Hierbij zend ik jullie ter beoordeling de concept ontwerp omgevingsvergunning voor het wijzigen van de op 7 mei jl. verleende omgevingsvergunning voor het 220/380 kV transformatorstation Tata Steel.

**ONTWERP OMGEVINGSVERGUNNING 220/380 KV TRANSFORMATORSTATION
TATA STEELWIJK AAN ZEE**

Documentnummer: INT-19-52034
Afdeling: Ruimte
Onderwerp: Verlenen omgevingsvergunning (voor de activiteiten bouwen en wijziging milieu)
Omschrijving: Het wijzigen van de op 7 mei 2019 verleende omgevingsvergunning voor een 220 / 380 kV transformatorstation, plaatselijk bekend Tussenwijkweg 2 te Wijk aan Zee
Kadastraal bekend Wijk aan Zee en Duin, sectie E, nummer 853603 en 854605

Bijlage 4: Toetsingspunten

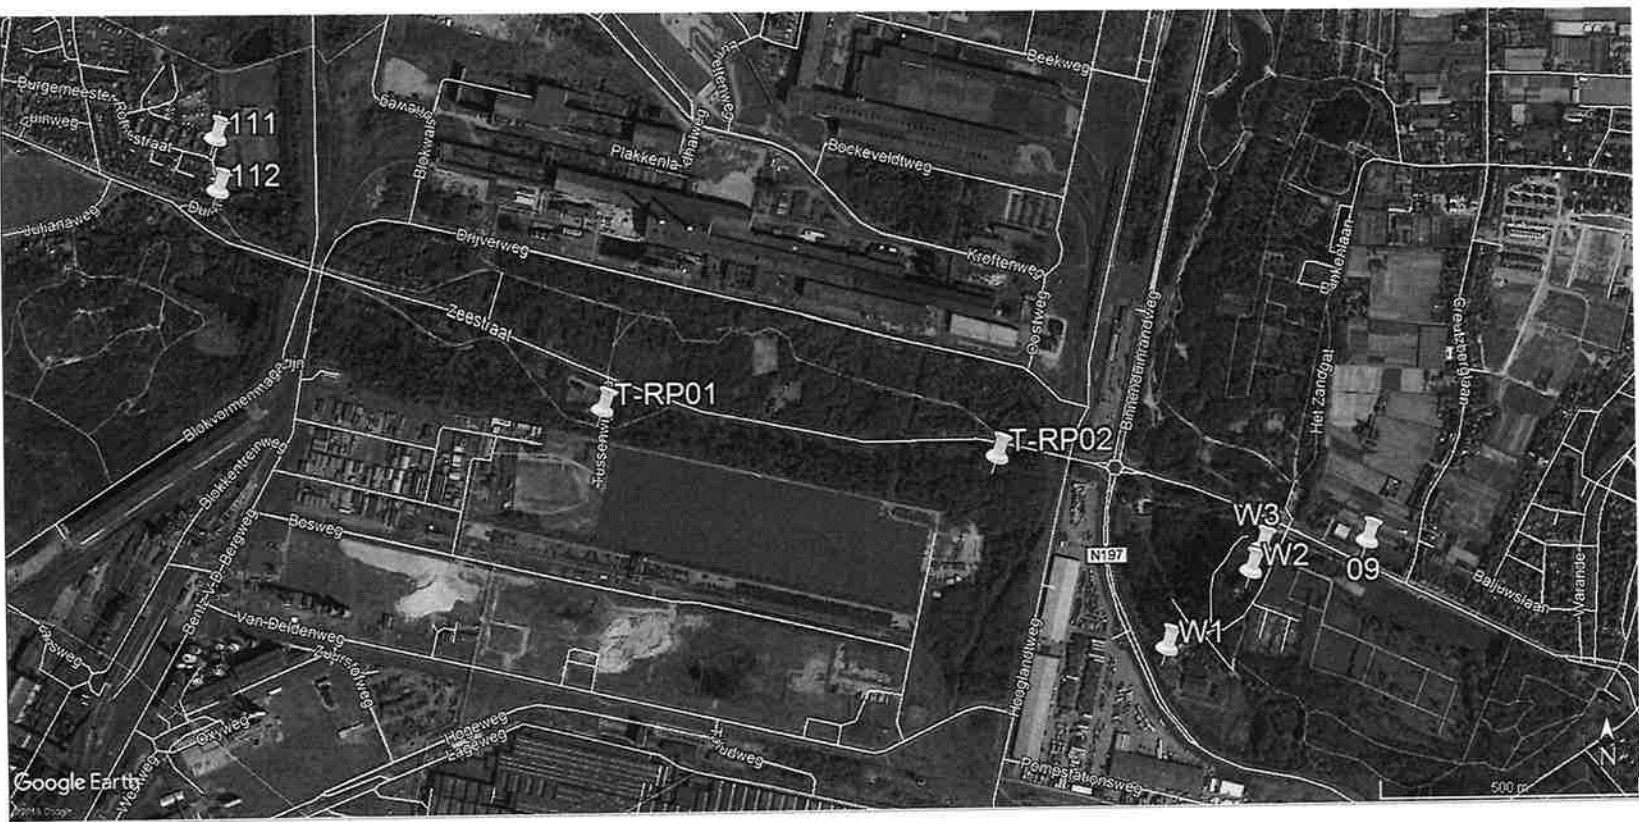
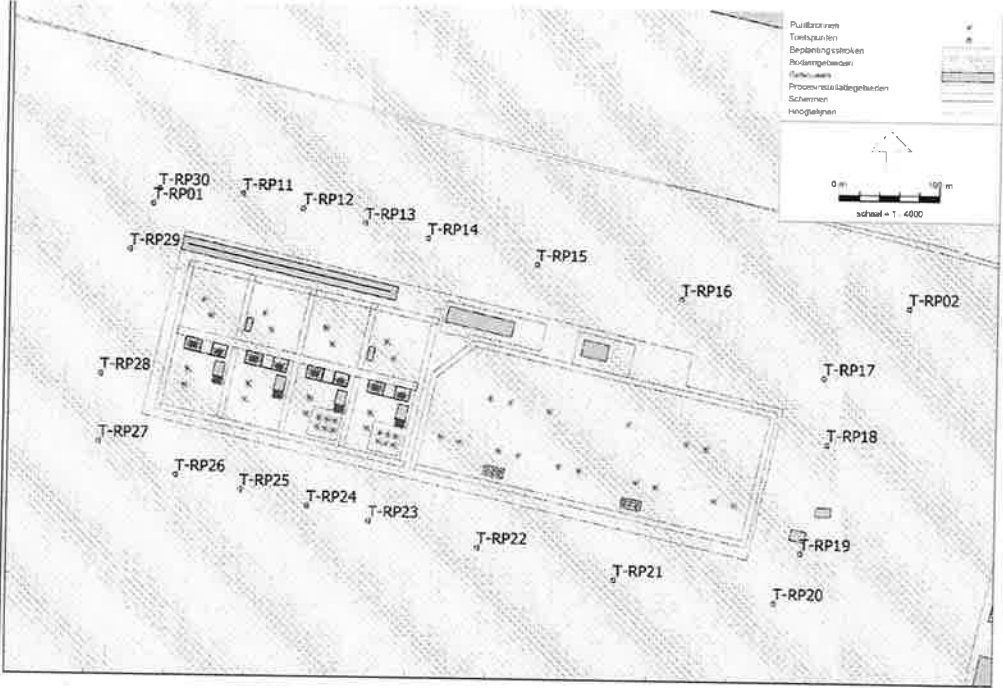
Met opmerkingen [HM16]: Ter vervanging van beide afbeeldingen zou bigaande afbeelding gebruikt worden/. Deze geeft beter voor belanghebbenden weer waar de puntenliggen.
